CONCURSO ANTEPROYECTO "PARQUE DE LA CIUDAD"

PARQUE URBANO Y CENTRO DE CAPACITACION + PRODUCCIÓN DE MÚSICA

PLAN DE RENOVACIÓN DEL ESPACIO PÚBLICO EN COMODORO RIVADAVIA
RECUPERACIÓN Y REVITALIZACIÓN DE BARRIOS

Critica del Jurado

ID 151258 – 3ra Mención

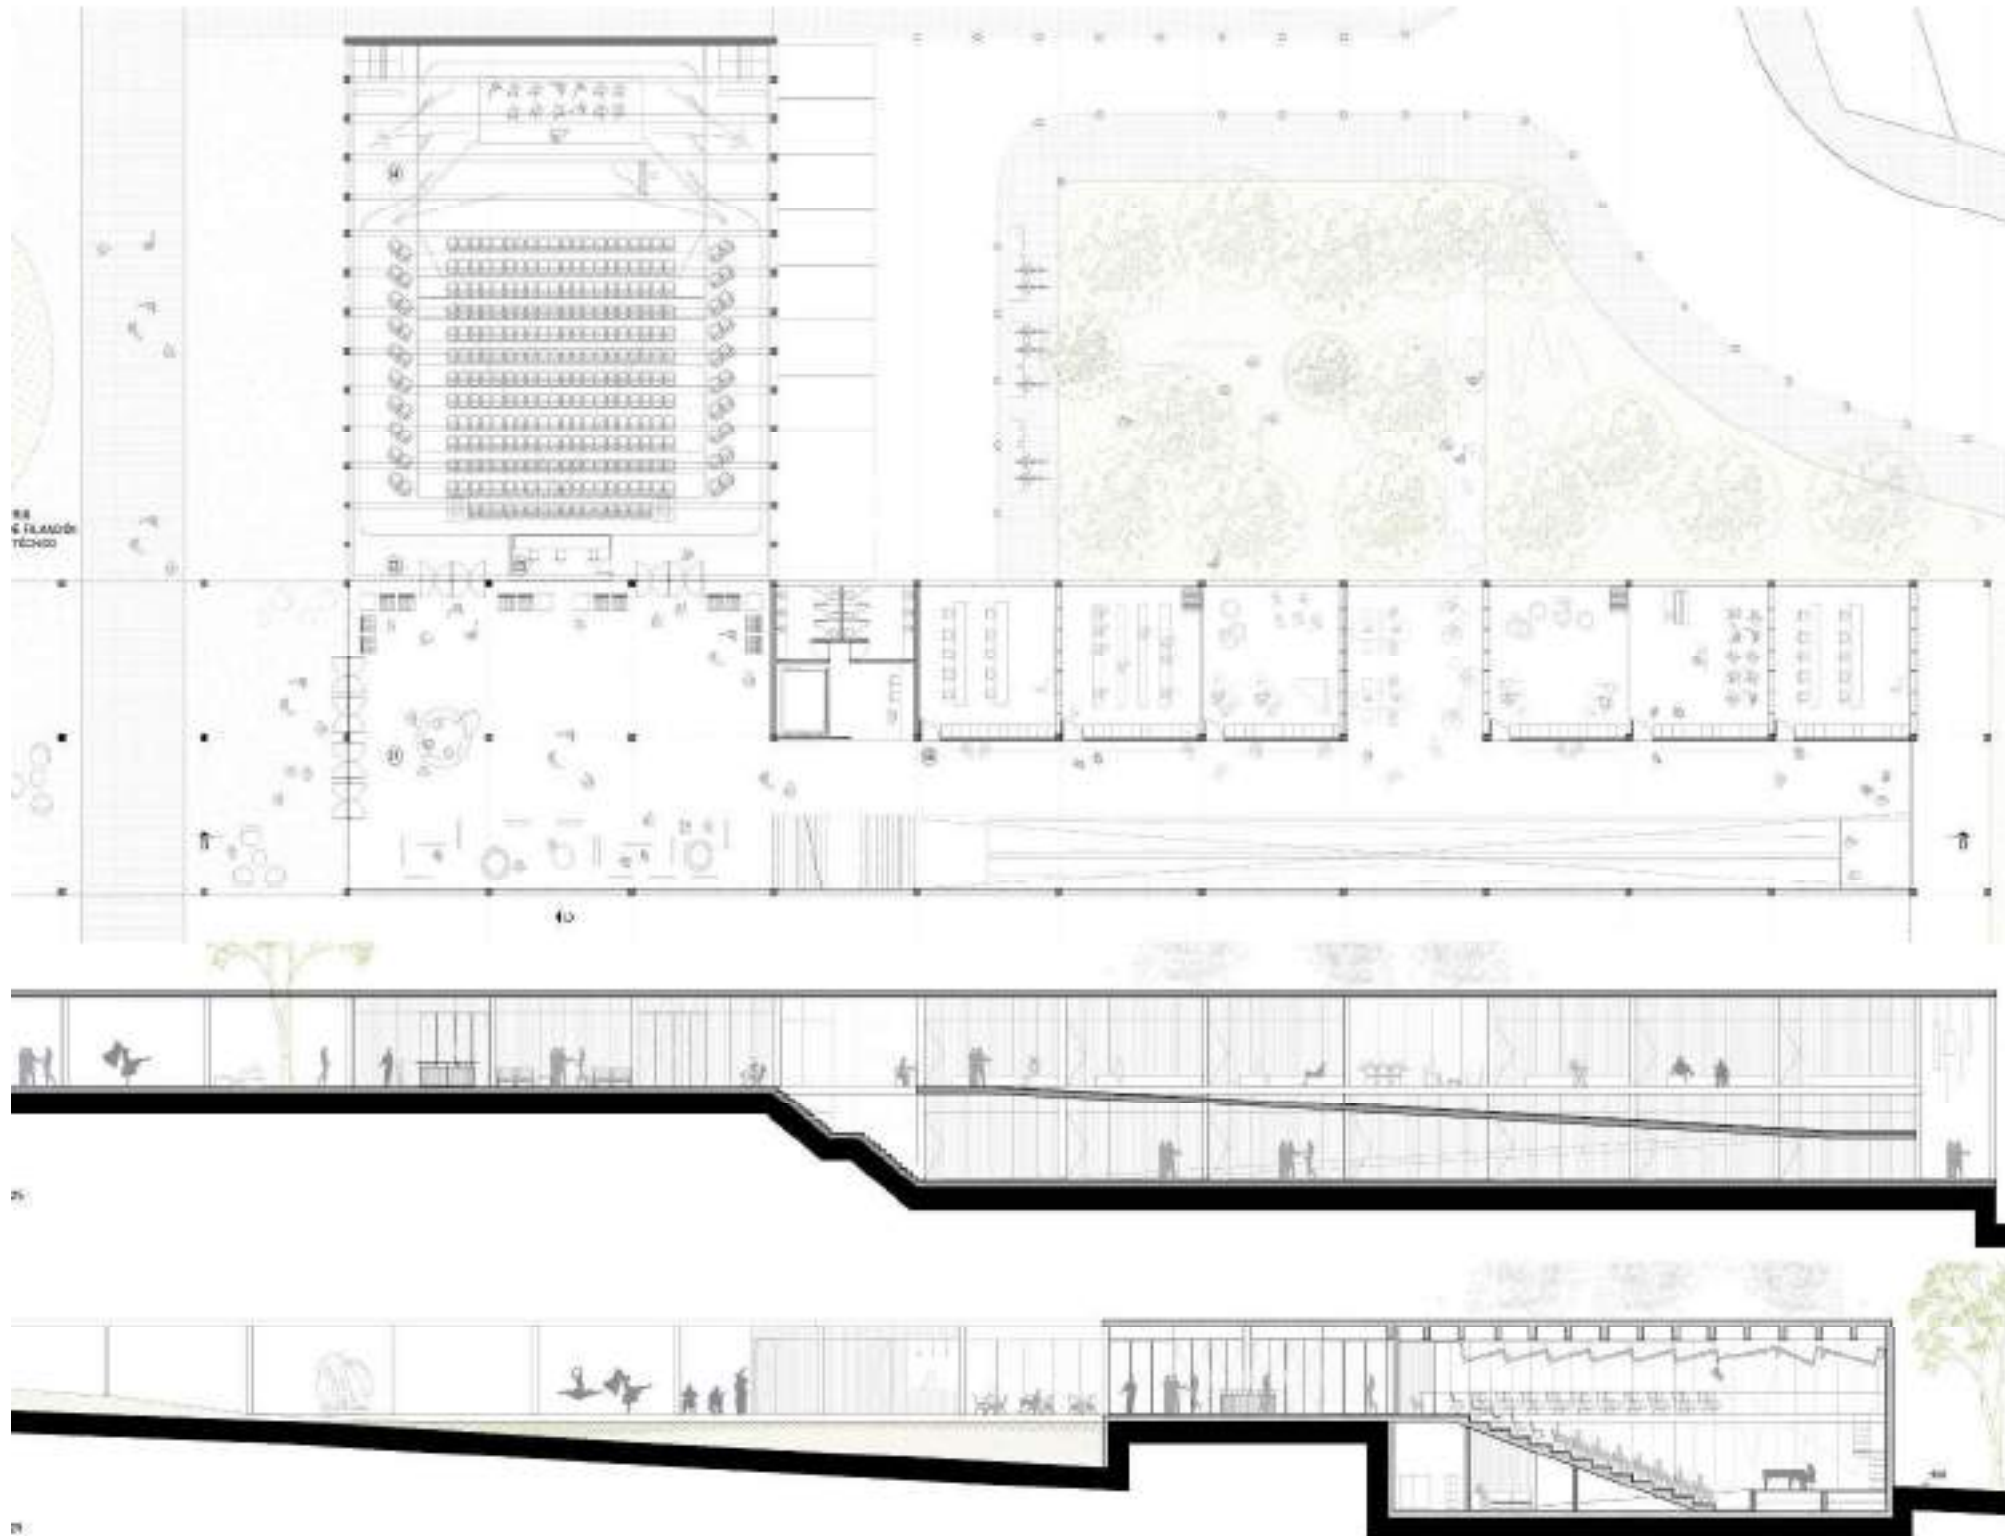
El parque se desarrolla en torno a la fuerte impronta de la implantación del conjunto edilicio, con características de recinto controlado, demarcado por plazas de transición con vegetación nativa y equipamiento deportivo, desniveles topográficos naturales que proveen protección de viento, estacionamiento y circuitos conectores a distintas escalas: metropolitana, barrial, de borde litoral.

Se observan problemas con la orientación de los espacios descubiertos, expuestos a los vientos del oeste.
